改善箇所説明図

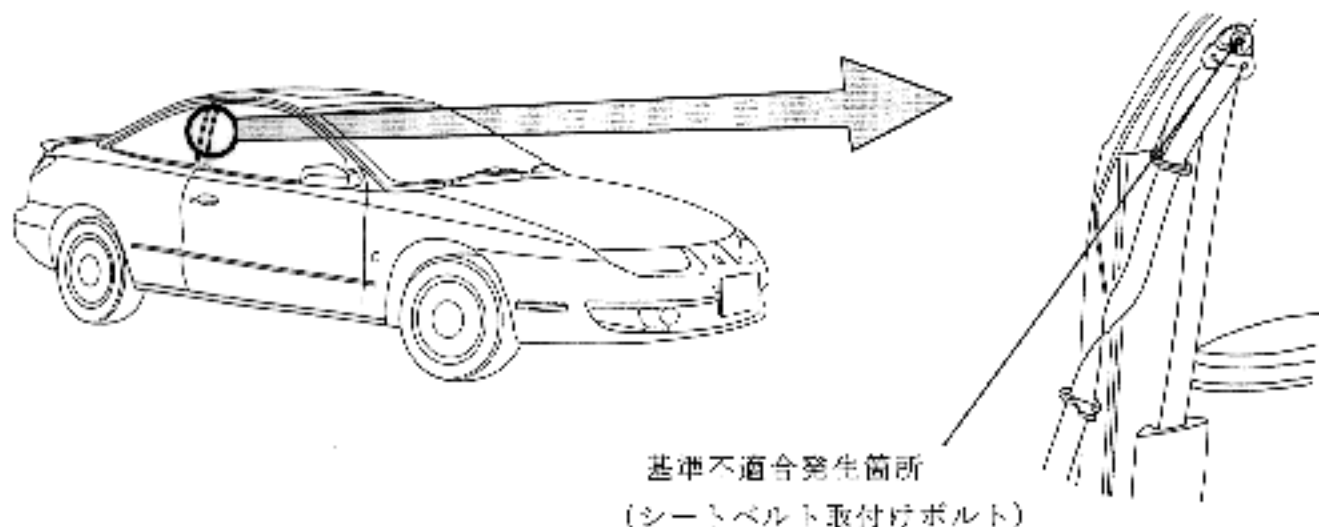
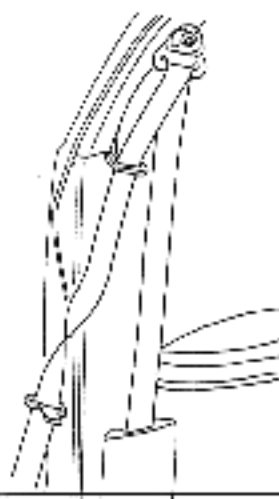
運転者席及び助手席（クーペの助手席を除く）の座席ベルトにおいて、肩用ベルトガイド部を車体に固定しているボルトの締め付けが不十分なため、事故等によって座席ベルトに大きな荷重がかかった場合、当該ガイド部が車体から外れ、座席ベルトの機能が損なわれるおそれがある。

全車両点検し、肩用ベルトガイド部を車体に固定しているボルトが規定トルクで締め付けられていないものは、当該ボルトをはずし、接着剤を塗布して規定トルクで締め付ける。

識別：取付けボルトに白色ペイントを塗布する
